改善箇所説明図

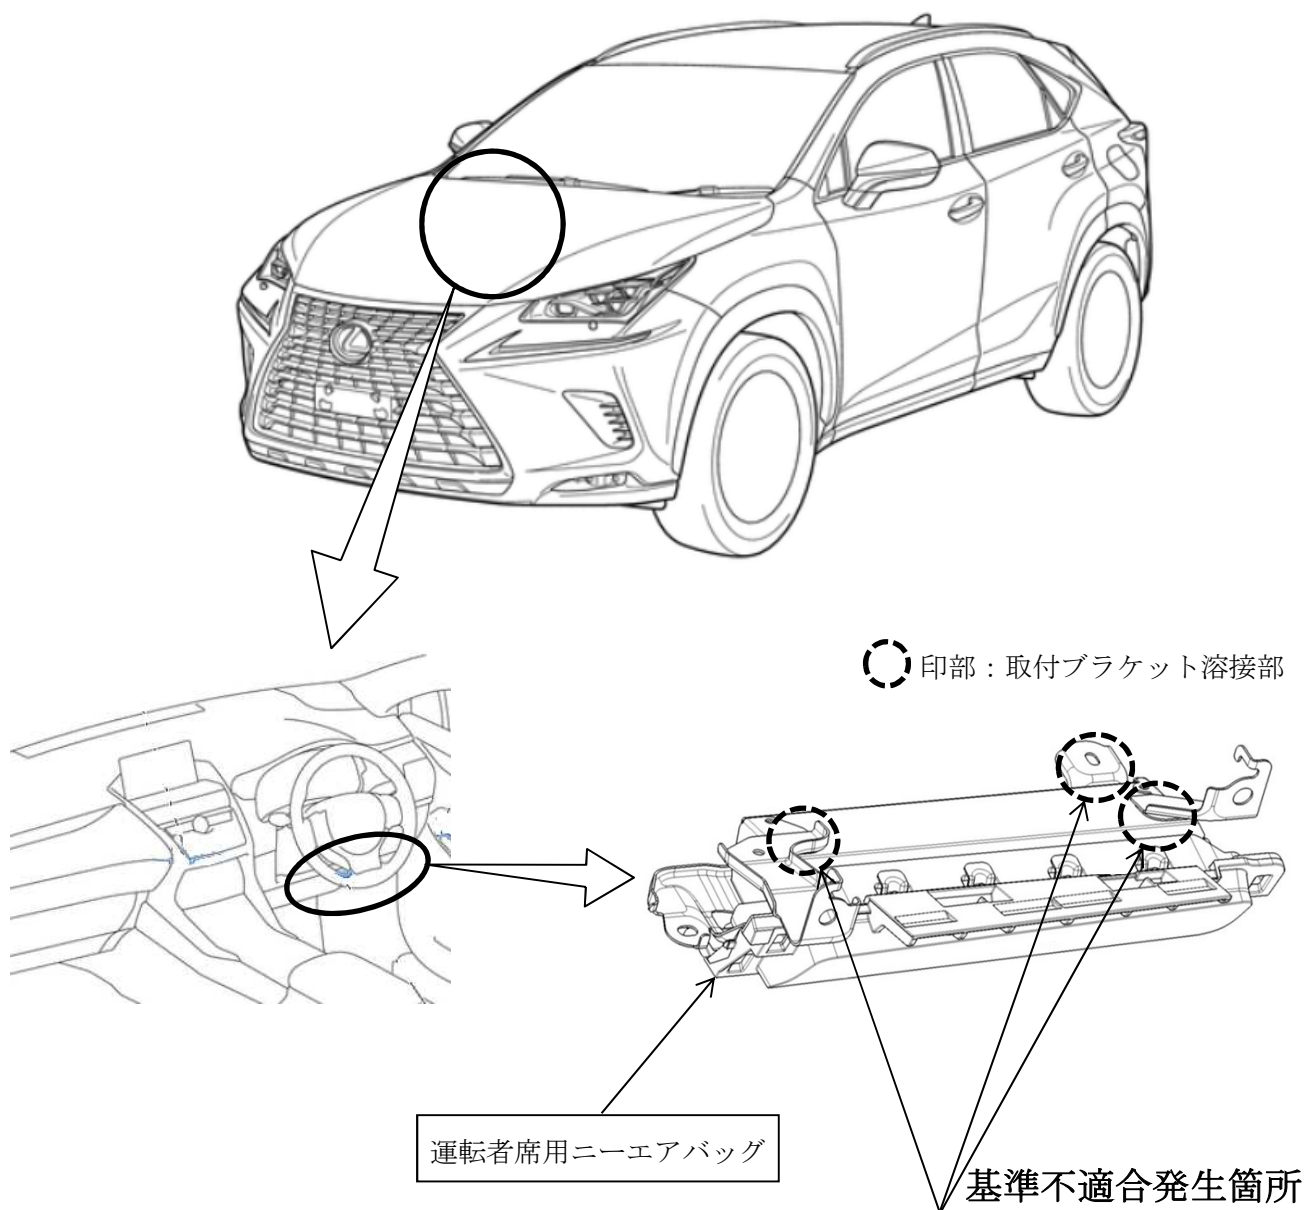
運転者席用ニーエアバッグにおいて、溶接設備の管理が不適切なため、取付ブラケットに溶接不良のものがある。そのため、エアバッグ作動時に正常に展開しないおそれがある。

全車両、運転者席用ニーエアバッグアッセンブリを良品に交換する。

識別：改善済車両には車台番号打刻の左上部に黄色ペイントを塗布する。
